改善箇所説明図

不具合発生箇所

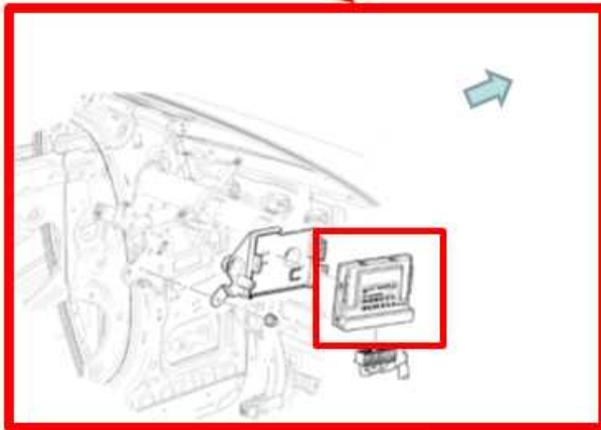
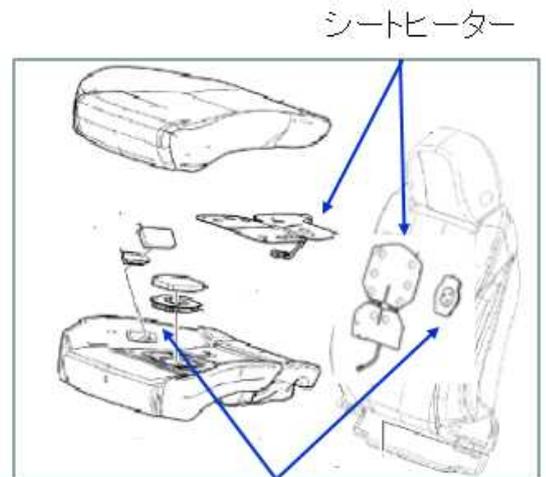
運転者席及び助手席において、シートヒーターを制御するボディコントロールモジュールのプログラムが不適切なため、リモートキーでエンジンを始動させた際に連動して作動するシートヒーターが、一定の時間で停止しないことがある。そのため、シートヒーターが加熱し続け、シート表皮が溶損し、最悪の場合、発煙するおそれがある。

全車両、ボディコントロールモジュールのプログラムを対策プログラムに書き換える。

ブレース取付けボルトに白ペイントを塗布する。
